Oggetto: [ID: 7855] **GRAVINA DI PUGLIA (BA): Progetto per la costruzione e l'esercizio di un impianto agrifotovoltaico, delle opere connesse e delle infrastrutture indispensabili, denominato "Loschiavo".**

Procedura di valutazione di Impatto Ambientale, ai sensi dell'art.23 del Decreto legislativo n. 152/2006

Proponente: Società Ambra Solare 13 S.r.l

Parere tecnico istruttorio della Soprintendenza speciale per il PNRR.

(Ortofoto da nota "Chiarimenti" della Società proponente, p. 14. Dall'ortofoto si rileva l'esistenza di altri due campi fotovoltaici, in continuità con quello in esame).

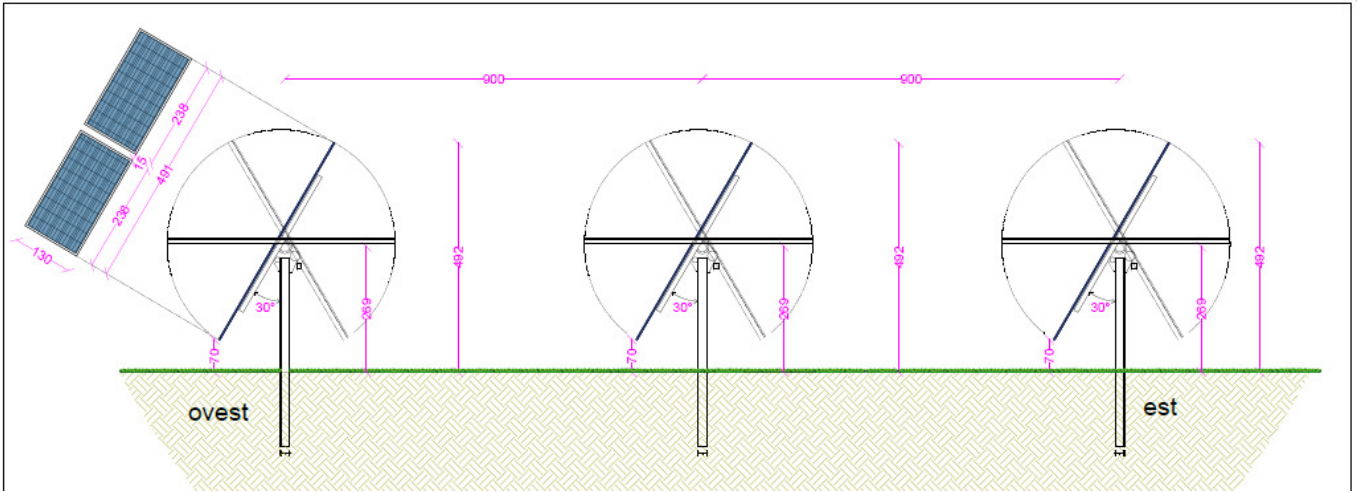
All'interno dell'area di intervento si prevede la coltura di veccia, sulla e trifoglio (più essenze a rotazione) quali colture miglioratrici per la produzione di foraggio e tecniche di lavorazioni del terreno minimizzate (Minimum Tillage). Al fine di mitigare l'impatto paesaggistico dell'impianto fotovoltaico si propone la realizzazione, lungo il perimetro dell'area e in particolare lungo la viabilità esistente, di una doppia barriera visiva verde, con la messa a dimora di alberi (aceri) lungo il margine della vicina provinciale e con la costituzione di siepi (olivastro) lungo la recinzione. L'intera area di progetto è suddivisa in quattro campi denominati A, B, C e D di cui i primi 3 sono dedicati a campo fotovoltaico mentre il quarto (campo D) sarà utilizzato ai soli fini agricoli, per contribuire al reddito derivante dall'intero progetto.

(Area di localizzazione del Campo C "Punto di scatto 1 – Stato di Fatto" da Fotoinserimenti)

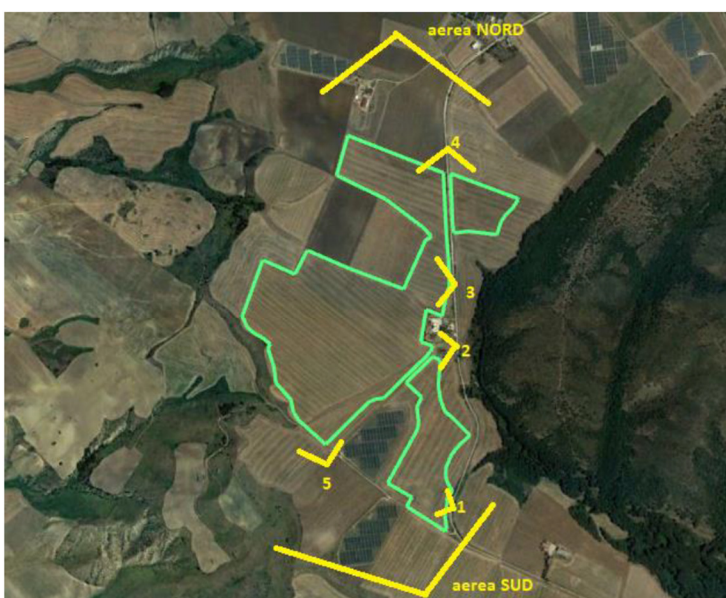
CONSIDERATO che l'intervento proposto occuperebbe un'area di circa 60 Ha, attualmente destinato a coltivazione cerealicola, situandosi a ridosso del canale dell'Annunziatella (vincolato ai sensi dell'art. 142, co. 1 lett. c del D. lgs. 42/2004) e in prossimità dell'area boscata di Difesa Grande (coincidente con l'area ZSC Bosco Difesa Grande - IT9120008), che, come indicato nella descrizione strutturale della figura territoriale *La Fossa Bradanica*, rappresenta una efficace traccia e testimonianza dell'antico splendore dell'area, in passato coperta da boschi.

Elaborazione GIS: Rappresentazione degli impianti FER proposti nel territorio comunale di Gravina di Puglia (nel cerchio rosso l'impianto in esame).

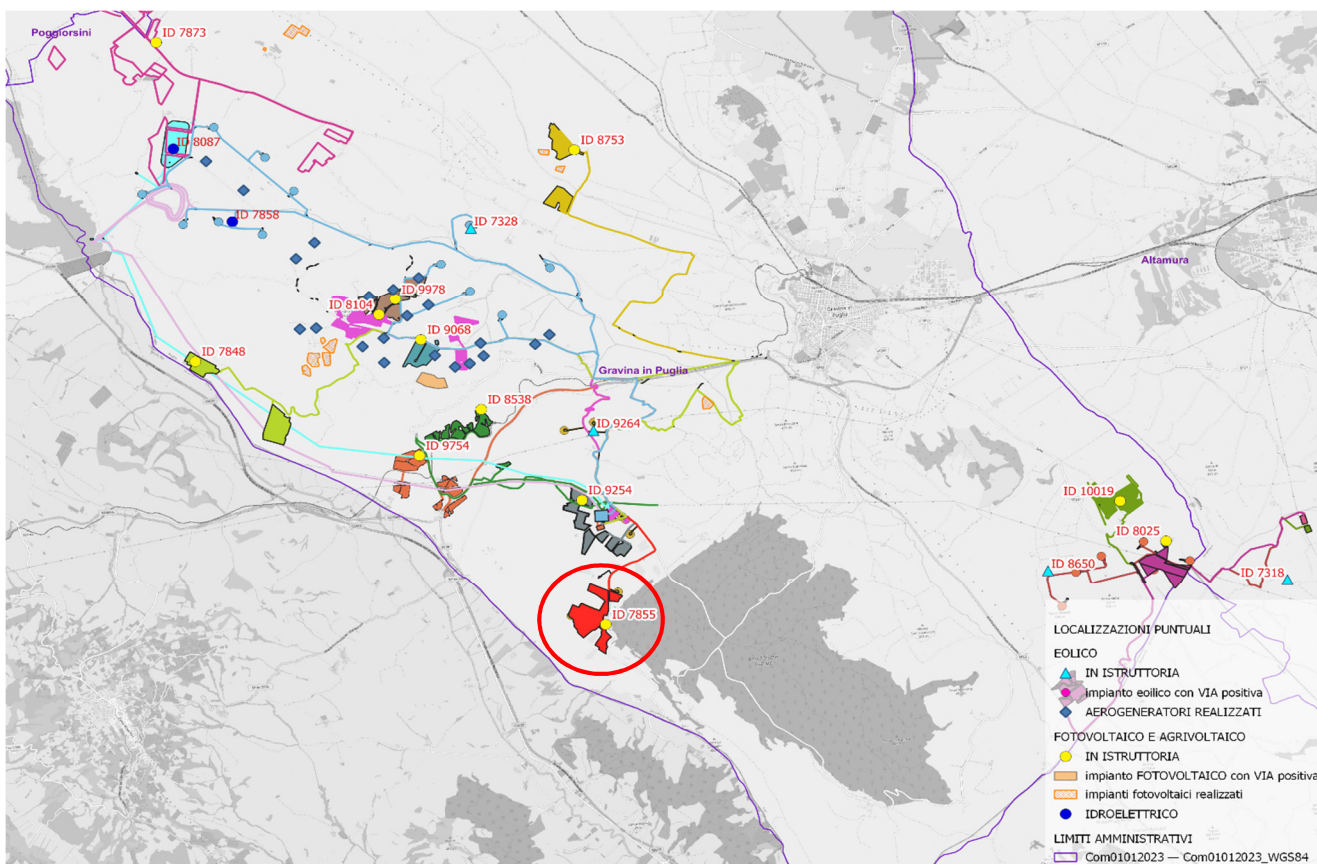
CONSIDERATO che la conservazione e tutela del patrimonio archeologico, descritto dalla competente Soprintendenza, non può ridursi al solo concetto di non tangenza fisica del progetto proposto (sebbene in questo caso la Soprintendenza ABAP ha rilevato anche una interferenza diretta del progetto su detto patrimonio) rispetto ai suoi elementi, in quanto il relativo valore culturale si mostra anche tramite il rapporto che gli stessi elementi hanno costituito con il loro contesto di giacenza. In tal senso, la tutela culturale di tale particolare patrimonio culturale deve, ancor più nella presente sede di Valutazione di Impatto Ambientale, estendere le proprie
